Anlage 2 zur Beschlussfassung des Umwelt- und Planungsausschusses am 12.03.2013 und des Rates am 14.03.2013 über die Anregungen zur 6. Änderung des Bebauungsplanes Nr. 18 „Am Rathaus“ (Vorlage 2013/006)

Geplante Bebauung

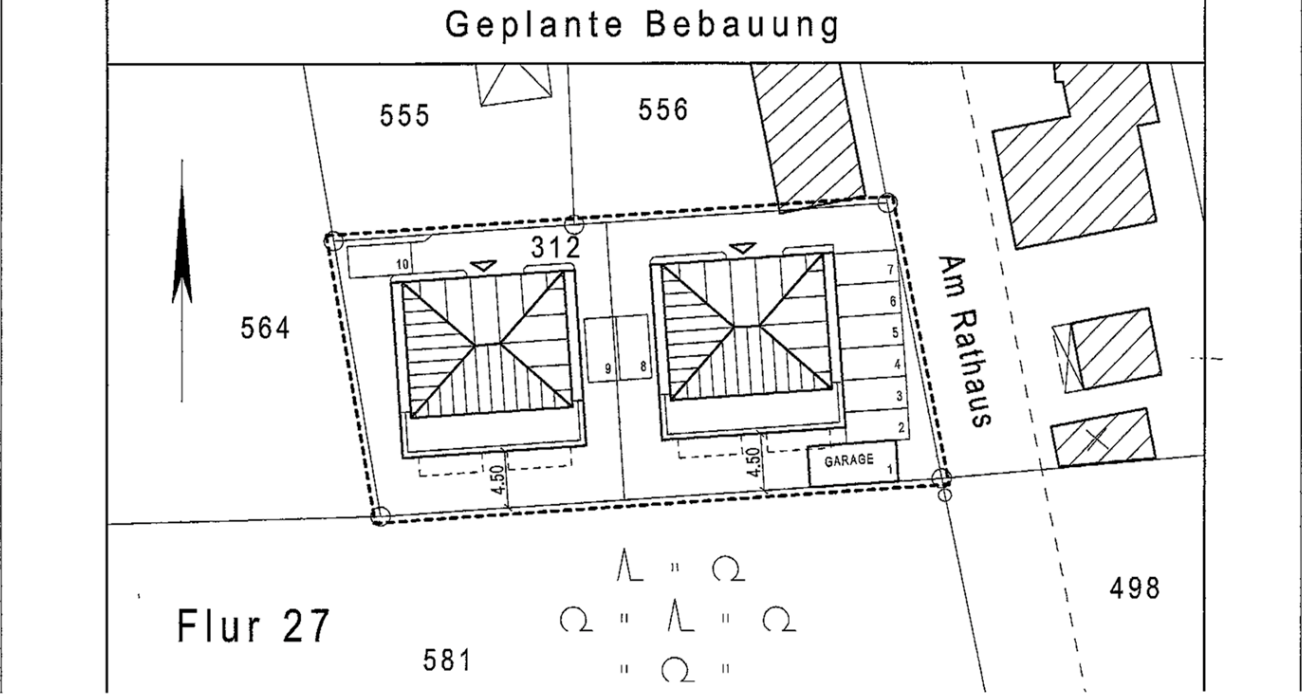
Das in der Anlage dargestellte Bauvorhaben soll auf dem Grundstück „Am Rathaus 2“ durch den zukünftigen Grundstückseigentümer umgesetzt werden. Die bisherigen Festsetzungen der geplanten Bebauungsplanänderung im Hinblick auf die Baufenstergröße der geplanten Bebauung kann nicht eingehalten werden. Um die Qualität der Bebauung zu erhöhen, soll im Dachgeschoss ein deutlicher Rücksprung des Baukörpers und damit die Ausbildung von nur einer Wohneinheit umgesetzt werden. Daraus ergibt sich zudem eine Reduzierung der erforderlichen Stellplätze auf dem Grundstück und damit auch hier eine deutliche Verbesserung in der Anfahrbarkeit der Stellplätze.

Weitere Änderungen sind nicht erforderlich, weiterhin eingehalten werden die Grundflächenzahl von 0,6 (bei Ausnutzung der möglichen Baufenster ergibt sich eine GRZ von maximal 0,42), die Firsthöhe mit 11,00 m, die vorgesehene Dachneigung und –form sowie die geplanten Baugrenzen unter Einhaltung der erforderlichen Abstandsflächen zu allen Grundstücksgrenzen.

Ich bitte um Prüfung und Berücksichtigung.

Der Anregung des Einwenders wird nachgekommen.

In Gesprächen mit dem Grundstückseigentümer und dem Investor wurde die notwendige Erweiterung der Baugrenze aufgrund der Mindestabstandsfläche der Balkone zur Grundstücksgrenze abgestimmt.

Die aktualisierte Planung ist den angrenzenden Grundstückseigentümern bekannt. Eine Zustimmung zur Erweiterung der Baugrenze nach Norden und Osten liegt vor.

In der Sitzung soll die aktualisierte Planung mit Balkonen und einem Rücksprung im Obergeschoss vorgestellt werden.
